Autorité environnementale

**Avis délibéré de l'Autorité environnementale sur le
projet de reconstruction du pont sur la Comté et de
rectification des virages sur la RN 2,
en Guyane (973).**

n°Ae : 2014-106

Figure 4 : Tracé du projet de rectification des virages sur la RN 2 (source : dossier d'enquête publique, le tracé actuel est indiqué en bleu, le projet est surligné en orange et les variantes présentées dans le dossier en rouge)

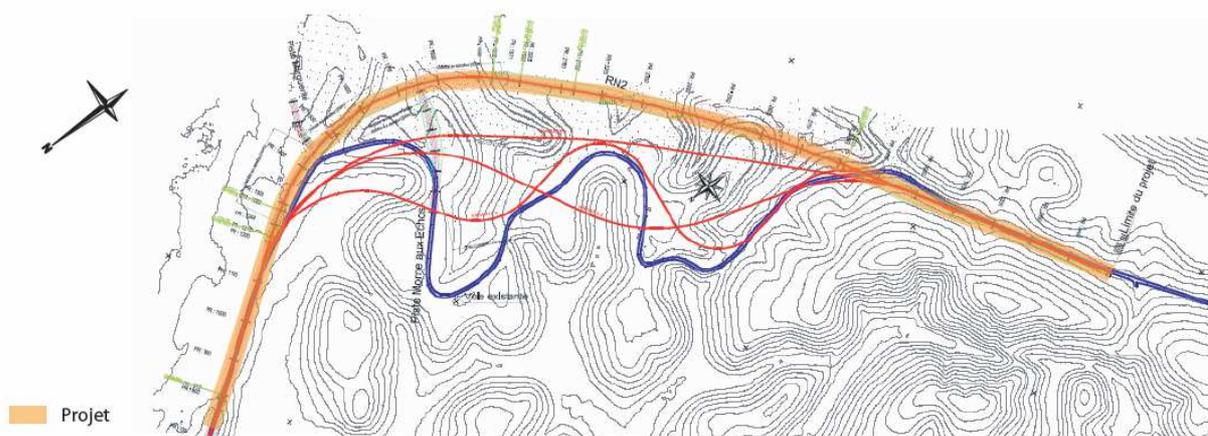
Quatre variantes ont été étudiées et sont présentées (cf. figure 4 du présent avis).

Le maître d'ouvrage a indiqué aux rapporteurs de l'Ae qu'il n'avait en fait pas de préférence *a priori* entre les variantes 1 et 4¹⁴, et qu'il avait un temps envisagé de les présenter toutes les deux à l'enquête publique pour que celle-ci détermine laquelle choisir. L'Ae souligne que l'enquête de DUP de l'autoroute A28 entre Alençon et Tours présentait cette même configuration¹⁵, et qu'il aurait pu être envisagé de reproduire cette pratique, dans l'intérêt du public.
